Mission régionale d'autorité environnementale
Bretagne

**Avis délibéré de la mission régionale d'autorité
environnementale de Bretagne sur le projet de délocalisation
de la station de traitement des eaux usées (STEU)
à Montauban-de-Bretagne (35)**

n° MRAe : 2024-011731

Figure 8: Localisation et caractéristiques des zones humides dans l'environnement du projet (source : étude d'impact)

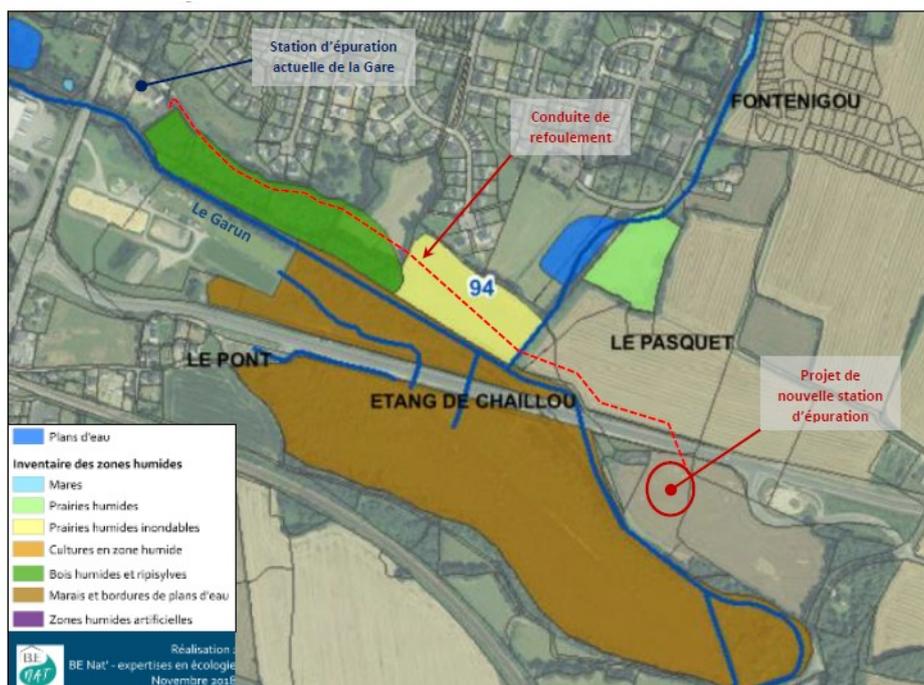
Dans le cas présent, le porteur de projet estime que 4 800 m² de zones humides (essentiellement des bois humides, des ripisylves²⁰ et des prairies humides inondables) seront impactées temporairement pendant la phase de travaux de pose de la canalisation entre les deux sites.

Alors que le porteur de projet justifie l'impossibilité d'éviter ces zones humides, il prévoit des mesures permettant de réduire les impacts lors de la phase de travaux, de manière à ne pas nuire aux fonctionnalités de la zone (espace impacté réduit, travaux adaptés à l'activité de la faune, évitement du mélange des horizons du sol, mise en place de bouchons d'argile). Si ces mesures sont à première vue favorables au maintien des fonctionnalités, l'impact total reste notable, le projet contribuant à la dégradation de milieux d'intérêt fort, et le risque de perte des fonctionnalités initiales demeure important. En plus des mesures de réduction déjà envisagées, il importe donc que le pétitionnaire propose des mesures compensatoires.

Le caractère compensatoire de ces mesures doit être justifié en précisant l'intérêt des zones choisies afin de recréer un environnement aux fonctionnalités identiques à celles potentiellement détruites. En outre, il importe de démontrer que leurs localisations répondent aux enjeux de restauration d'une bonne fonctionnalité des milieux (alimentation des zones humides, fonctions de nourrissage et de déplacement des espèces à différentes échelles spatiales).

L'Ae recommande d'étayer le dossier pour attester du respect de la disposition 2 du SAGE sur la compensation des atteintes aux zones humides ne pouvant être évitées.
